改善箇所説明図

不具合の内容

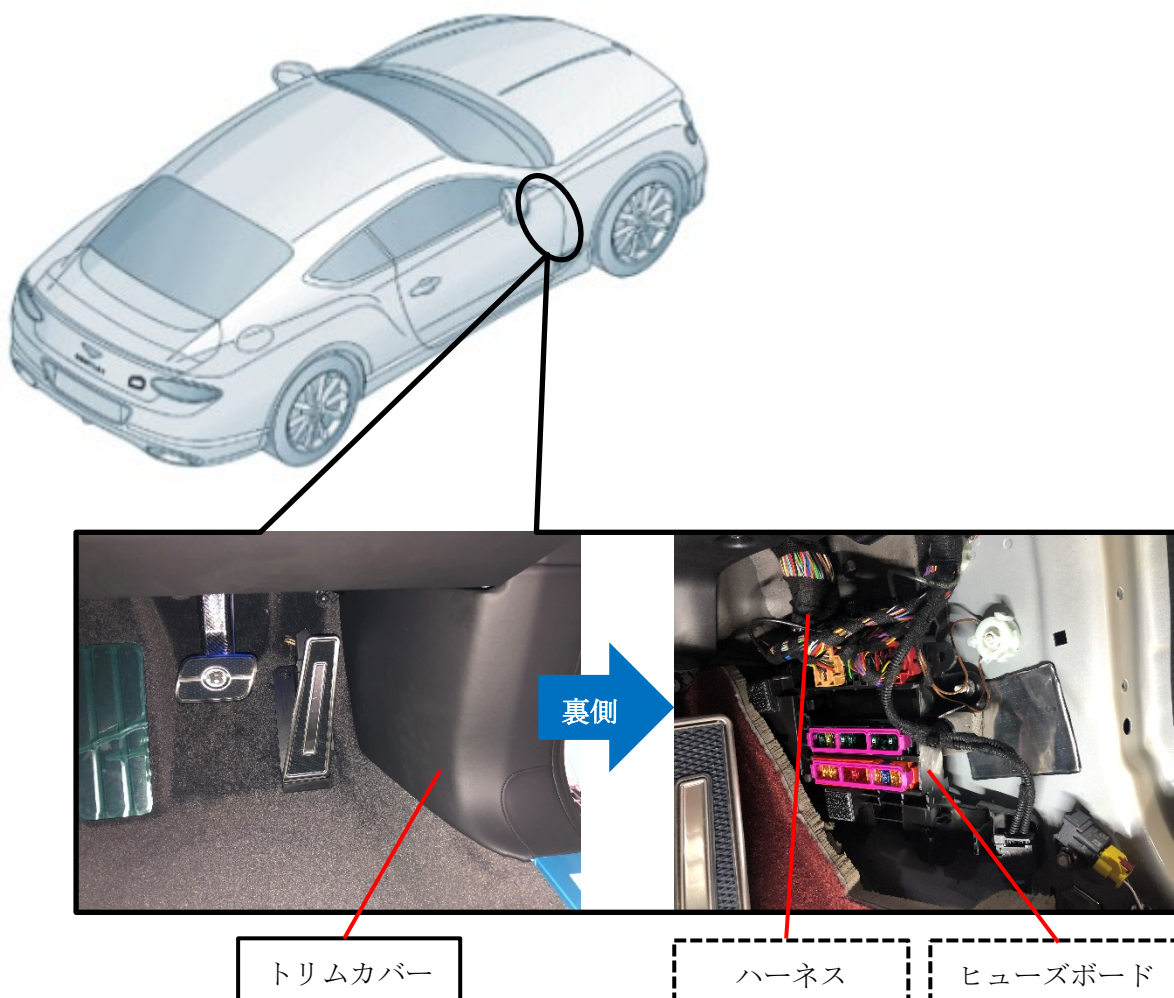
運転席足元のトリムカバーに格納されているヒューズボード及びハーネスにおいて、取り付けが不適切なため、トリムカバーを内側から押し出しているものがある。そのため、浮き上がったトリムカバーがアクセルペダルに接触し、最悪の場合、アクセルペダルが戻らなくなるおそれがある。

全車両、ヒューズボード及びハーネスの取り付け状態を点検し、不適切なものは正しく取り付け、ヒューズボードが破損している場合は新品と交換する。また、トリムカバーの品番を確認し、該当する場合は浮き上がりを防止する対策品に交換する。

アクセルペダルの土台に黄色のペイントを塗布し識別とする。
